RESOLUCIÓN N° 0768

"POR MEDIO DE LA CUAL SE MODIFICA LA RESOLUCIÓN No. 0397 DEL 01 DE MARZO DE 2017, POR LA QUE SE OTORGÓ PERMISO DE VERTIMIENTOS DE AGUAS RESIDUALES NO DOMESTICAS A LA EMPRESA AEROPUERTOS DE ORIENTE S.A.S., Y SE ADOPTAN OTRAS DETERMINACIONES."

CORPORACIÓN AUTÓNOMA REGIONAL DEL MAGDALENA
NIT. 800.099.287-4

Ilustración ubicación y punto de descarga del sistema al final de la línea azul.

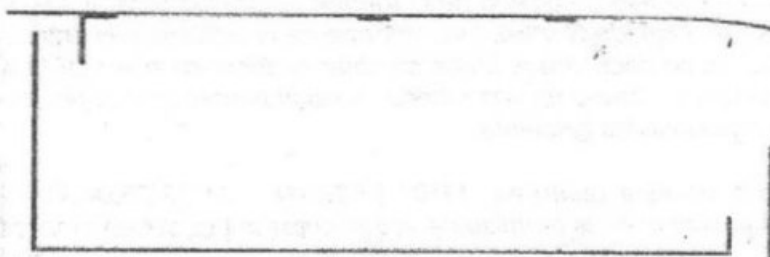
2. **ADICION PUNTO DE DESCARGA:** Se solicita adicionar el punto de descarga de agua lluvia proveniente del parqueadero de la zona de las bodegas de carga en Bloque No. 5, el cual contará con canales perimetrales que recolectarán estas aguas para dirigirlas a un sistema de tratamiento compuesto por un desarenador y una trampa de grasas para luego salir directamente al mar en un punto con coordenadas aproximadas **N: 1721318.237 E: 983019.084**. Este sistema cuenta con una caja de monitoreo para verificar la calidad del agua vertida.

ARTÍCULO TERCERO: Modificar parcialmente el ARTÍCULO PRIMERO de la Resolución No. 0397 del 01 de marzo de 2017, para ADICIONAR un nuevo punto que será denominado **punto 5**, para el tratamiento de agua lluvia proveniente del parqueadero de la zona de las bodegas de carga en Bloque No. 5, en las coordenadas N: 1721318.237 E: 983019.084. Este punto contará con canales perimetrales que recolectarán estas aguas para dirigir las a un sistema de
